**3. Preis:**

zipherspaceworks.architektur, Stuttgart  
Gunter Fleitz

Grundrisse, Ansichten, Schnitte M. 1:1.000

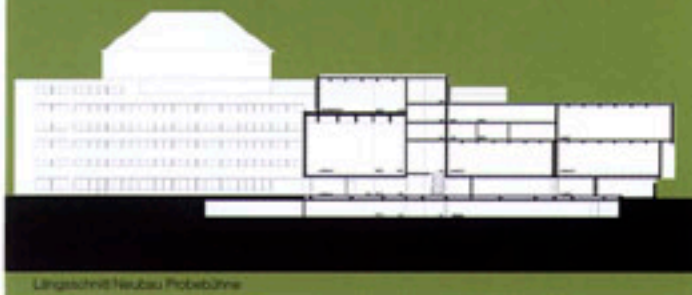
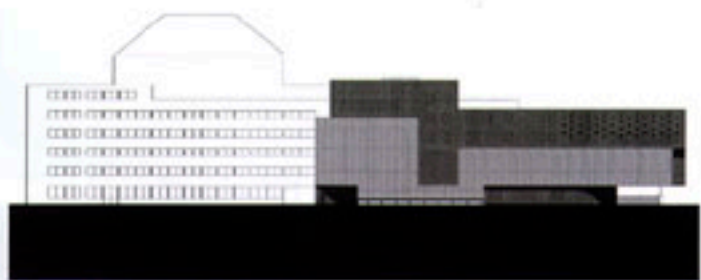
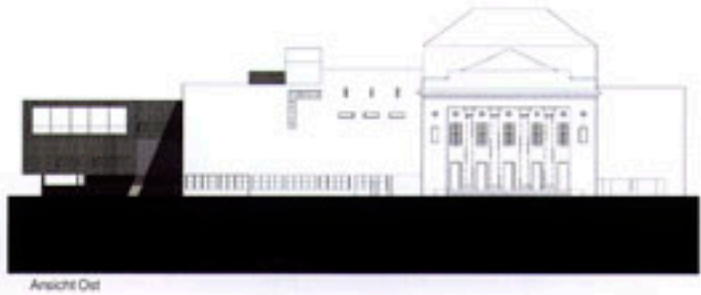
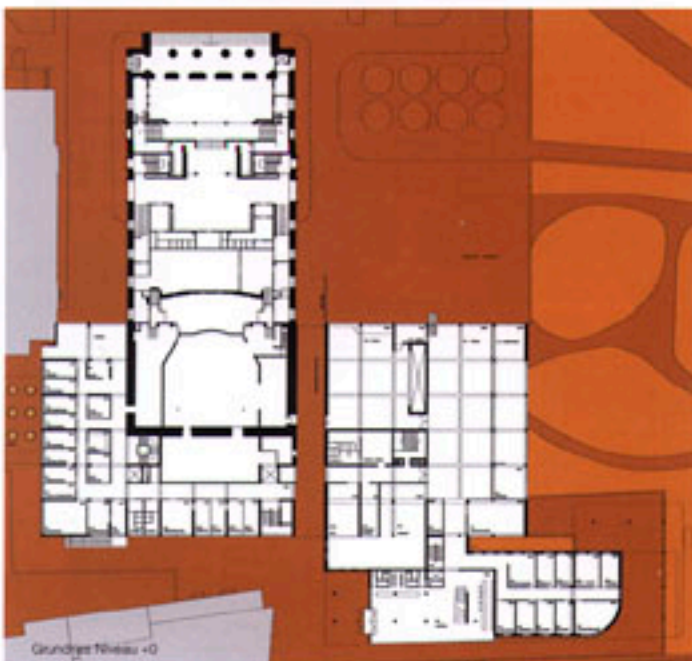
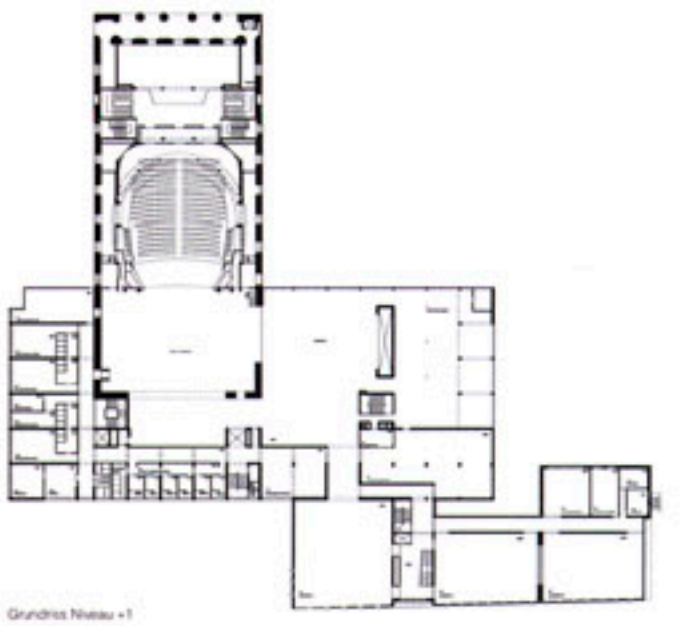
Auszug aus der Preisgerichtsbeurteilung:  
Die Erweiterung versteht sich als abgeschlossene Figur. Sie charakterisiert sich als raumgreifende Geste innerhalb der die Räume logisch angeordnet sind, wirkt aber eher ange-setzt zur Grundfigur des Bestandes und ist nicht schlüssig daraus entwickelt. Die Disposition der Volumen ist sowohl im Innenhof der SOWI als auch zum Hofgarten hin überzeugend. Die Übergestaltung der Fassaden schwächt jedoch das Konzept insgesamt. Die Größe und Anordnung der Probebühne I ist optimal. Die Lage des Zugangs zum Werk-raumtheater und die Form des Foyers bieten alternative Optionen.
